Efni: Deiliskipulag fyrir 3. áfanga Arnarnesvegar, frá Rjúpnavegi að Breiðholtsbraut.

Athugasemdir vegna tillögu að deiliskipulagi Arnarnesvegjar

Athugasemdir er varða deiliskipulag gatnamóta Arnarnesvegur og Breiðholtsbrautar

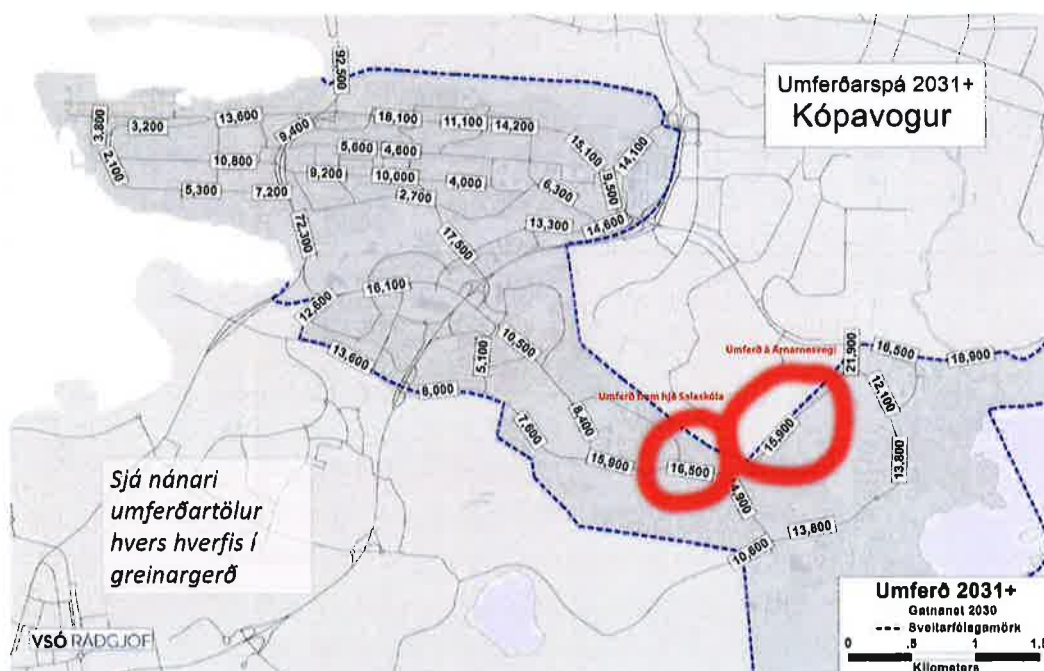
Í deiliskipulaginu kemur fram að ekki sé áætlað að gera nýtt umhverfismat en þó er viðurkennt í tillögunni að umferð verði langt umfram það sem var áætlað í umhverfismatinu frá 2003, og ekki sé vitað hversu mikil svifryksmengun verði frá veginum. "Við greiningarvinnu gatnamótaútfærslna við Arnarnesveg og Breiðholtsbraut vann VSÓ Ráðgjöf, árið 2020, umferðarspá fyrir Vegagerðina. Samkvæmt spá VSÓ má gera ráð fyrir verulegri umferð um svæðið, bæði um gatnamót Vatnsendavegar og Arnarnesvegjar. Gert er ráð fyrir mun meiri umferð en í fyrri athugunum fyrir Arnarnesveg, sem má rekja til þess að skipulagsáform geri nú ráð fyrir mun meiri uppbyggingu á svæðinu en gert var áður."

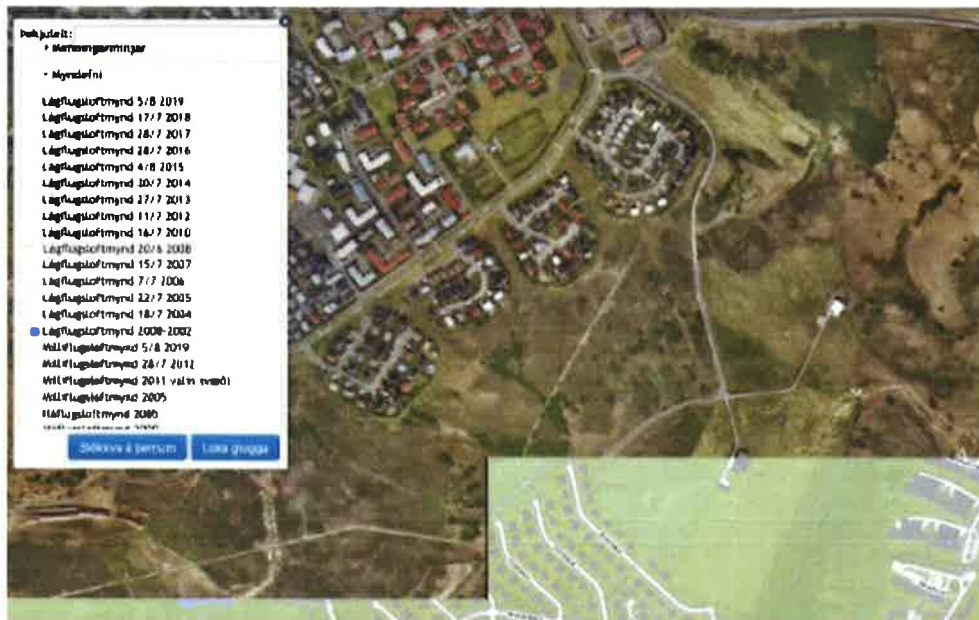
Umferðin á fyrsta áfanga Arnarnesvegar hefur nú þegar náð neðri mörkum umferðar í matinu og hefur Vegagerðin því varla heimild til frekari stórfamkvæmda. Þar sem vegurinn er áætlaður sem stofnbraut, sem er m.a. ætlað að leiða umferð frá Reykjanesi yfir á Suðurland og öfugt, þá munu efri mörk umhverfismatsins verða yfirkeyrð mjög fljótlega eftir opnun þessa 3. kafla Arnarnesvegar og mögulega mun fyrr en spár gera ráð fyrir. Þegar Vegagerðin hefur verið spurð hvað muni gerast þegar umferð fer yfir hámark í umhverfismati þá hafa engin svör fengist. Þar sem það er ljóst að umferð um veginn mun verða mun meiri en áætlað var í upphaflegu umhverfismati, þá hljóta forsendur matsins að vera brostnar og nauðsynlegt að gera nýtt umhverfismat fyrir veginn.

Til samanburðar eru hér loftmyndir frá 2002 og svo frá 2019 úr Borgarvefsjá.

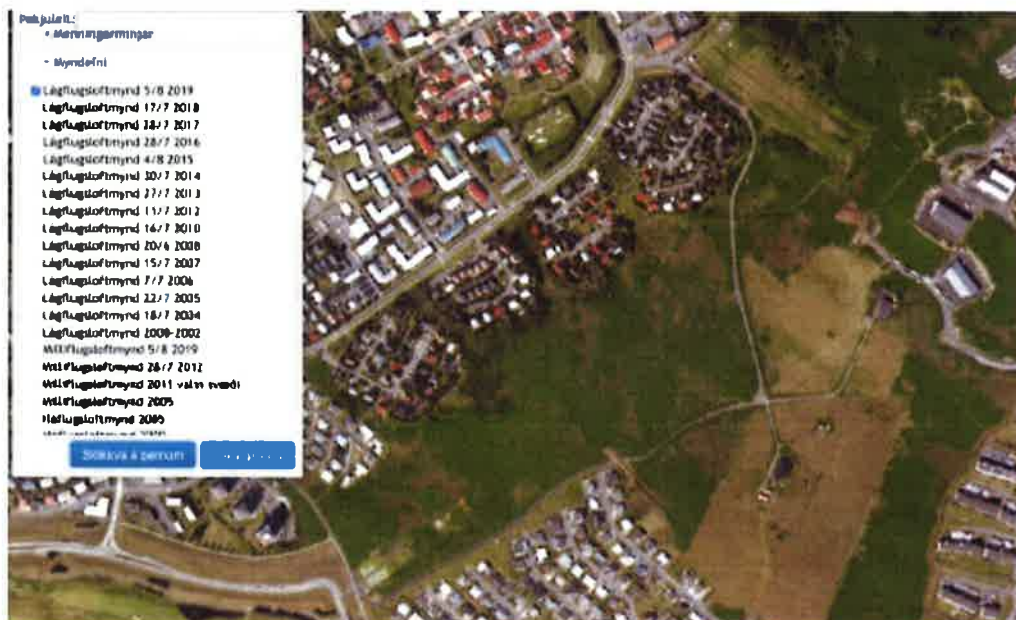
Vatnsendahvarfið, sem þessi 3. áfangi Arnarnesvegar á að liggja um, er mun grónara en fyrir 18 árum síðan og virði þess sem útivistarsvæðis mun meira. Þar vex fjölbreyttur gróður og ýmsar tegundir farfugla, eins og lóur, hrossagaukar og spóar, verpa þar á hverju ári. Þar sem nýtt umhverfismat hefur ekki verið gert hvernig er þá hægt að meta skaðann fyrir þessar fuglategundir sem eru að verða mjög sjaldgæfar innan höfuðborgarsvæðisins? Mikið rask yrði af framkvæmdunum ásamt stórfelldri eyðileggingu á villtri náttúru og dýrmætu grænu svæði, sem í raun ætti að vera eðlilegt framhald Elliðaárdals og því verndað á sama hátt.

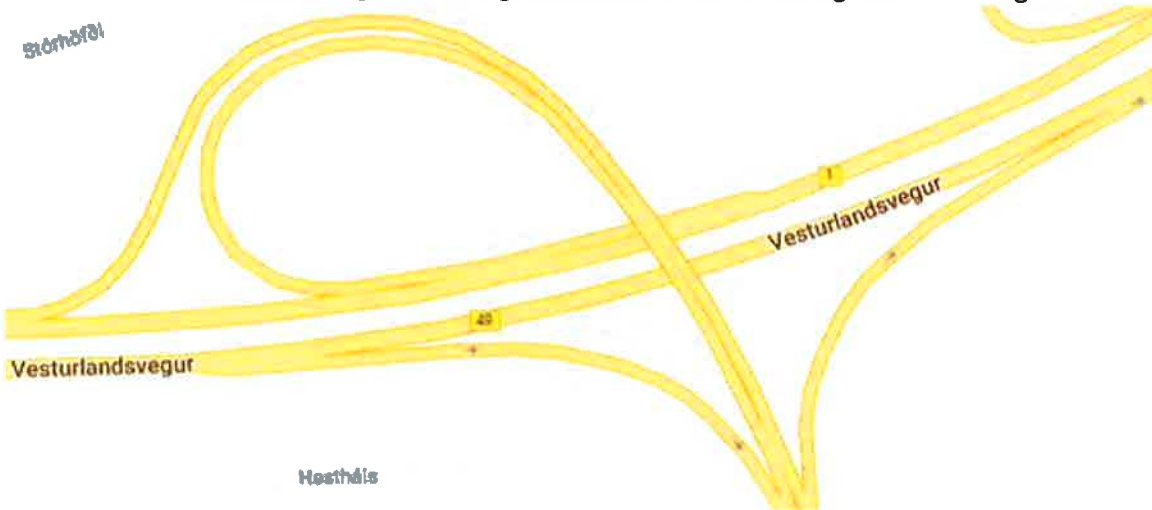
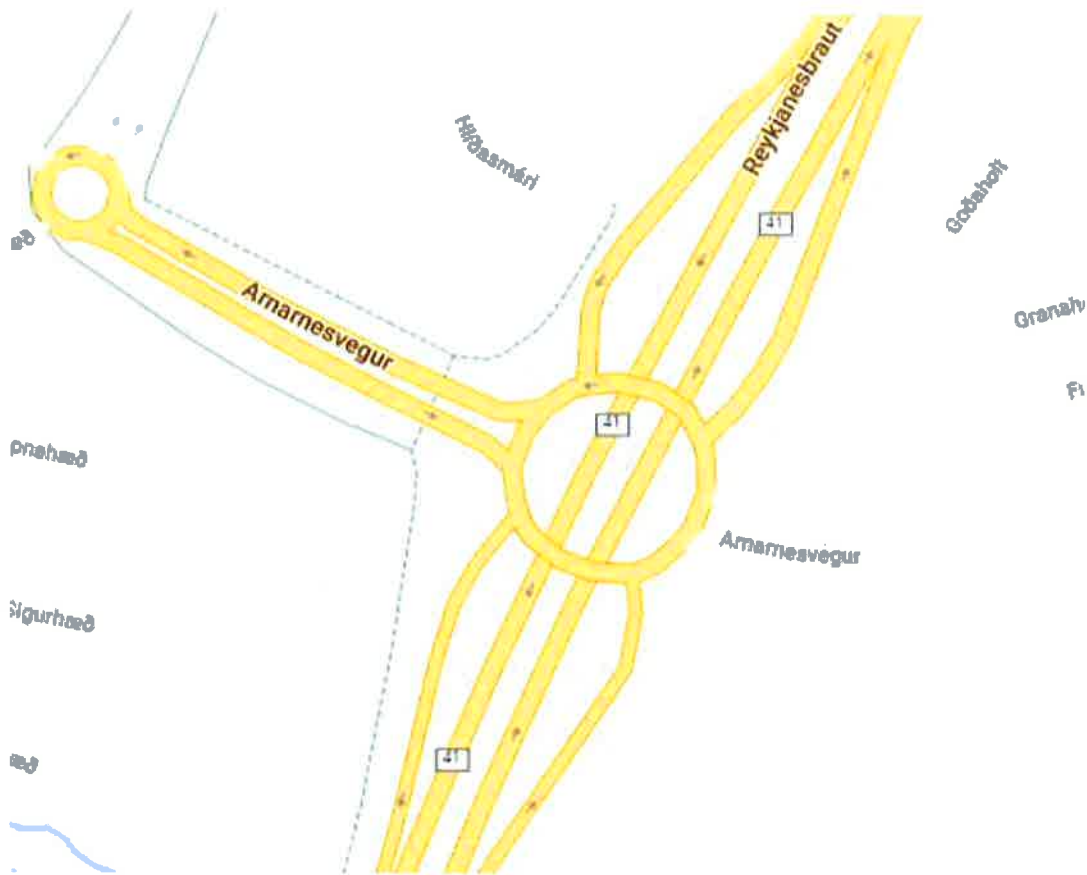
Það leysir ekki vandamálið að færa ljósastryð T-gatnamót til á Breiðholtsbraut, frá Vatnsendahvarfsvegi á nýjan Arnarnesveg.

Auðvelt er að sleppa ljósastryringu og leysa málið með mislægum gatnamótum án ljósastrykinga.

Tvær lausnir koma betur til greina:

Lausn 1: Trompet. Sambærileg lausn er á gatnamótum Vesturlands- og Suðurlandsvegur.

Lausn 2: Mislægt hringtorg. Sambærileg lausn er á gatnamótum Reykjanesbrautar og Arnarnesvegur. Einnig á Vesturlandsvegi og Leirvogstungu í Mosfellsbæ.

Báðar þessar lausnir reynast mjög vel. Engin umferðarteppa og slysatíðni mjög lág.
 Alvarleg slys verða frekar á ljósaströðum gatnamótum.
 Mælt er með að láta umferðaröryggið ráða för og að Arnarnesvegur 3. áfangi sé hannaður almennilega.
